# コムスのリコールについて

届出番号5762  
リコール開始日 1月14日

# コムスのリコールについて

届出番号5766  
リコール開始日 1月14日

## 改善箇所説明図

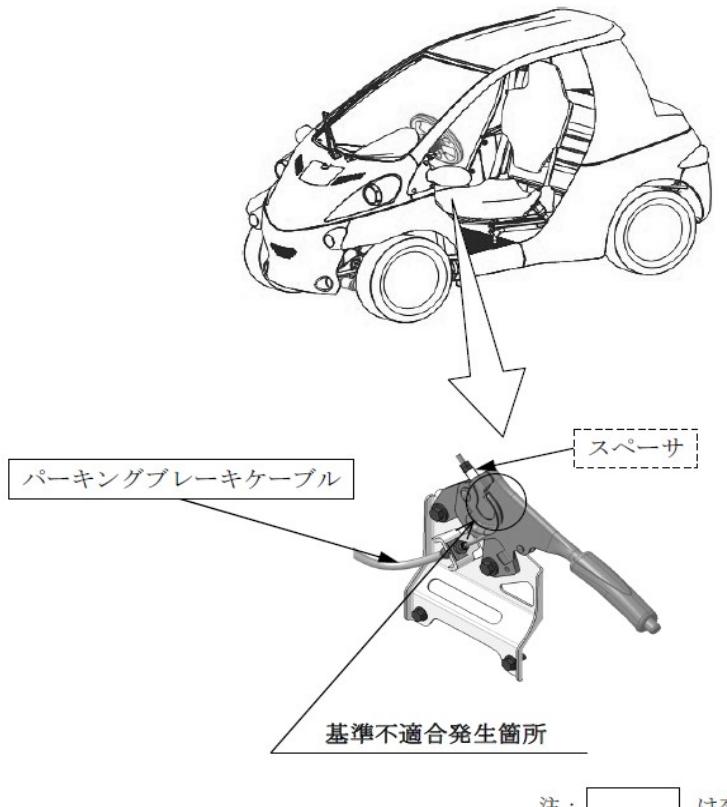
パーキングブレーキケーブルにおいて、設計検討が不十分なため、パーキングブレーキ操作時にケーブルのカシメ部付近に応力が発生することがある。そのため、パーキングブレーキを繰り返し操作するとケーブルが破断し、最悪の場合、パーキングブレーキが効かなくなり、車両が動き出します。

全車両、パーキングブレーキケーブルを対策品と交換し、スペーサを追加します。

## 改善箇所説明図

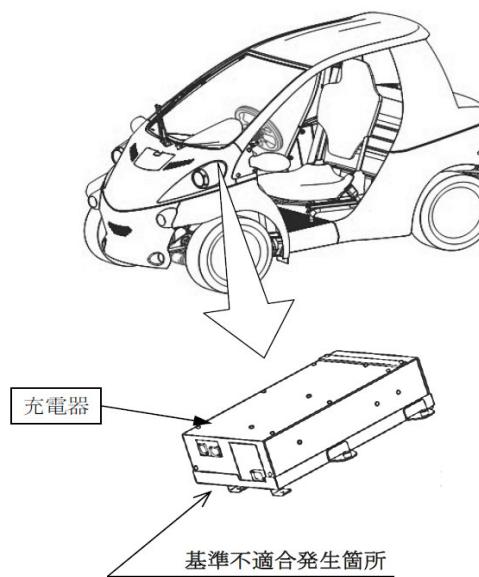
充電器において、充電制御プログラムが不適切なため、過充電となることがあります。そのため、過充電の繰り返しにより、駆動用鉛蓄電池内部のセル間接続部の劣化が促進され、当該電池内部が断線して電源が消失し、最悪の場合、走行中に走行不能となるおそれがあります。

全車両、充電器を対策品と交換します。なお、充電器交換後に駆動用鉛蓄電池が断線した場合は、駆動用鉛蓄電池を新品に交換します。
